柏崎刈羽原子力発電所5号機

新潟県中越沖地震後の設備健全性に係る
点検・評価状況について
(タービン建屋におけるひび割れ補修状況)

平成22年5月27日

東京電力株式会社

■ No.① ひび割れ「E011」「E014」のひび割れ深さ調査

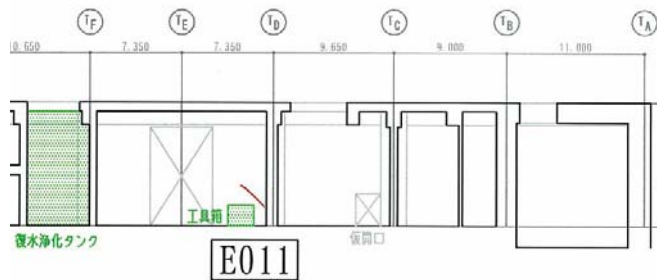
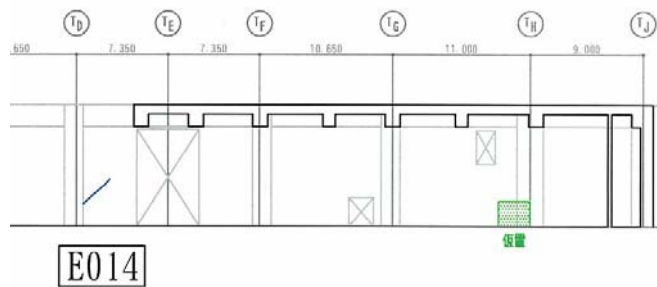
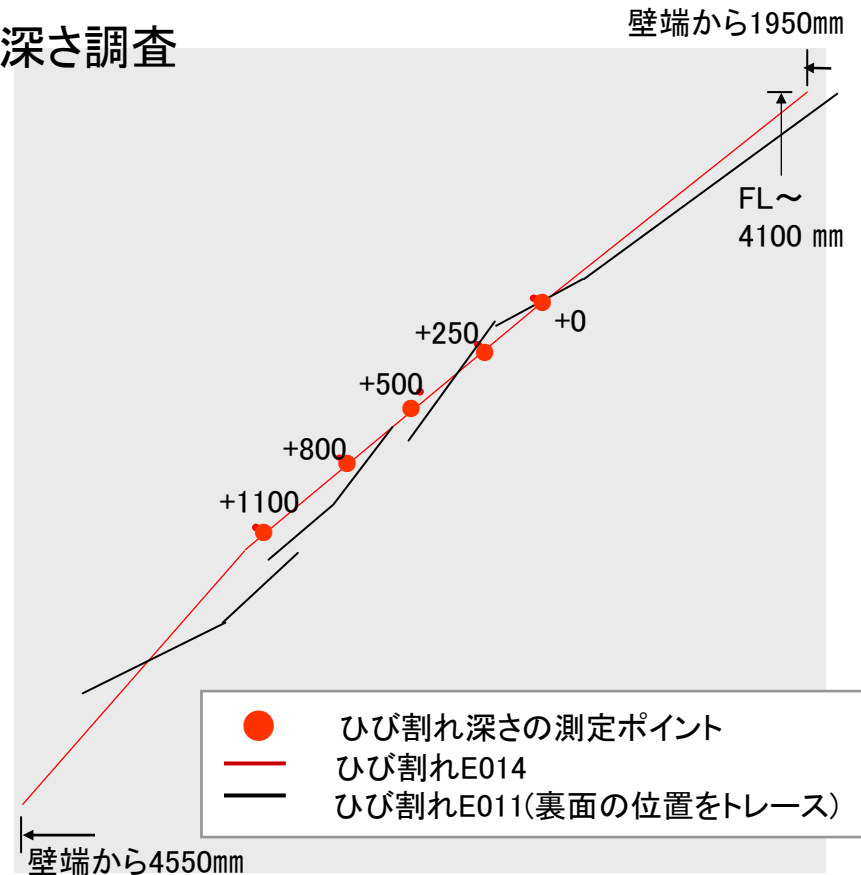
「タービン建屋1階に存在するひび割れ「E011」は、壁厚600mmの側面に新潟県中越沖地震を起因としたものとして、管理されていることを確認した。しかし、当該壁の裏側にひび割れ「E014」が存在し、同方向に亀裂が入っている。このひび割れは貫通しているのか確認すること。」

ひび割れ「E014」側から5点でひび割れ深さ測定を実施したが、5点とも直角回折波は確認されなかった。

- 第48回構造WGにおいては、ひび割れ深さ調査により貫通の可能性があるひび割れの補修方法について、以下の説明を実施している。
 - ① それぞれのひび割れ幅に従った補修を実施する。
 - ② エポキシ樹脂の注入量の管理を行い、エポキシ樹脂が十分に注入されていることの確認を実施する。

「E014」「E011」の補修方法例
